CONCEPTO TÉCNICO DE REVISIÓN DE ESTUDIOS DE RESPUESTA DE AMPLIFICACIÓN LOCAL DE ONDAS SÍSMICAS	Código:	GPR-FT-09
		Versión:	03
		Código Documental:

1.1	CONCEPTO TÉCNICO No. CT:	5795
1.2	ÁREA:	TÉCNICA Y DE GESTIÓN
1.3	COORDINACIÓN:	INVESTIGACIÓN Y DESARROLLO
1.4	REFERENCIA CRUZADA RADICADO FOPAE:	2010ER1976, 2010ER3786
1.5	RESPUESTA OFICIAL No. RO:	41097

2.1	SOLICITANTE:	JOSE JOAQUÍN ÁLVAREZ CURADURÍA URBANA NO.4
2.2	PROYECTO:	MIRADOR CLUB RESIDENCIAL
2.3	LOCALIDAD:	1 USAQUÉN
2.4	UPZ:	13 LOS CEDROS
2.5	BARRIO O SECTOR CATASTRAL:	CEDRO SALAZAR
2.6	DIRECCIÓN:	CALLE 147 No. 7B-58 INT 2 / INT 3 / INT 4 CALLE 147 No. 7B-70, CALLE 147 No. 7B-58
2.7	CHIP:	AAA0109MDKC / AAA0109MDJZ / AAA0109MDHK AAA0109MDLF / AAA0109MDFZ
2.8	FECHA DE EMISIÓN:	14 DE ABRIL DE 2010
2.9	EJECUTOR DEL ESTUDIO:	AUS S.A. - JEOPROBE LTDA.

El presente concepto técnico corresponde a la **segunda revisión** realizada por la Dirección de Prevención y Atención de Emergencias, del informe "Informe de Asesoría Geotécnica y Sismológica para la Evaluación de la Amenaza Sísmica del Proyecto Edificio Calle 147 No. 7B-58" elaborado por el Ing. Jorge Alberto Rodríguez, a construirse en los predios ubicados en la Calle 147 No.

Figura 1. Localización del Proyecto Mirador Club Residencial.

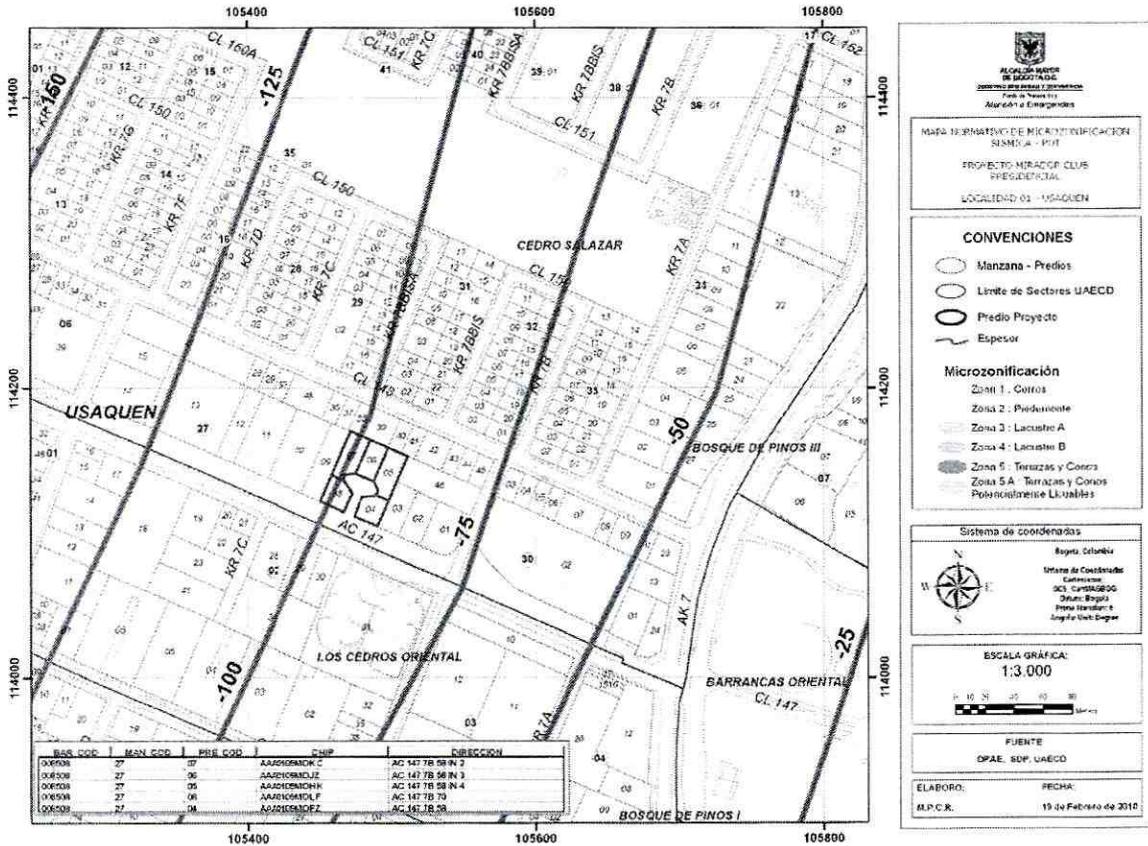
En el numeral 1.1 y 3.2 del informe, se indica que el sitio del proyecto se encuentra localizado en la Zona 2 – Piedemonte según el Decreto 193 de 2006, lo cual es consistente con la localización presentada en la Figura 1 del presente concepto.

El estudio CUMPLE con este requerimiento.

Figura 2. Espectro de diseño recomendado para el Proyecto Mirador Club Residencial.

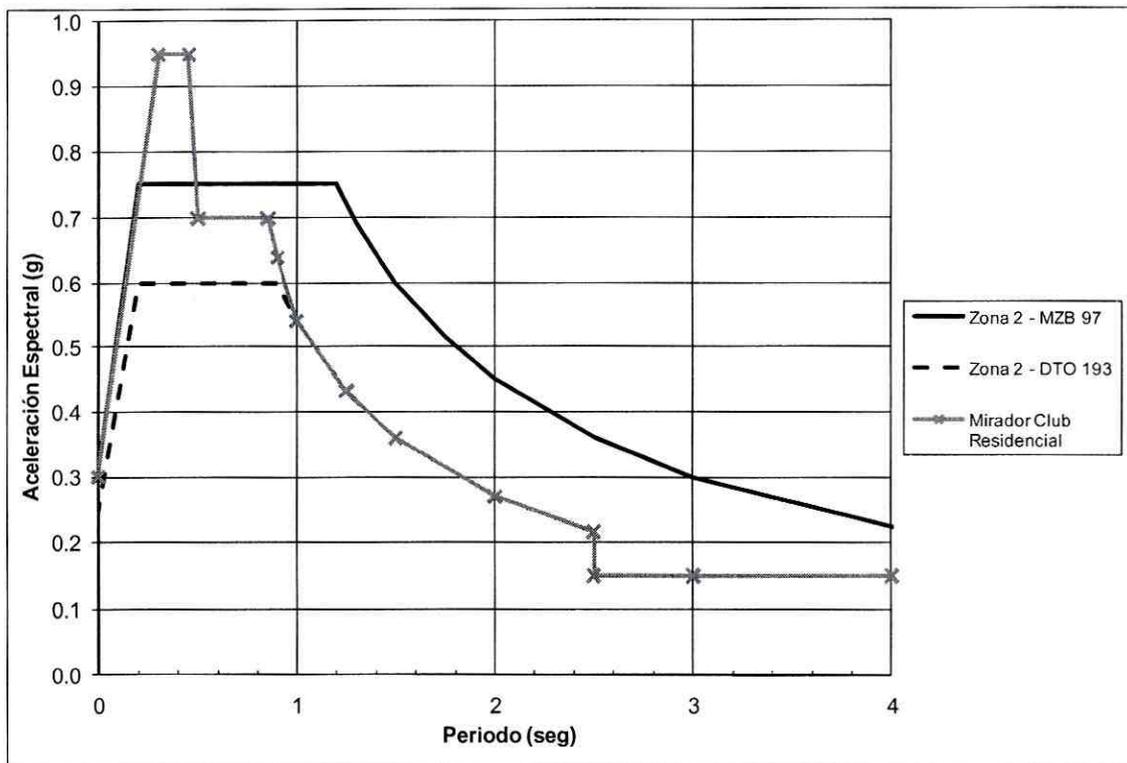
En el Oficio aclaratorio 2010ER3786 del 23 de marzo del 2010, el consultor presenta la tabla con los valores de aceleración espectral corregidos, los cuales se presentan en la Figura 2 del presente concepto.

El espectro propuesto inicia en 0.30 g y asciende hasta 0.95 g en 0.3 segundos, continuando con este valor hasta 0.45 segundos, donde desciende a 0.7g en 0.5 segundos, continuando con este valor hasta 0.85 segundos, para luego continuar con los valores del espectro mínimo de Zona 2 – Piedemonte dados en el Decreto 193 de 2006.

El estudio CUMPLE este requerimiento.
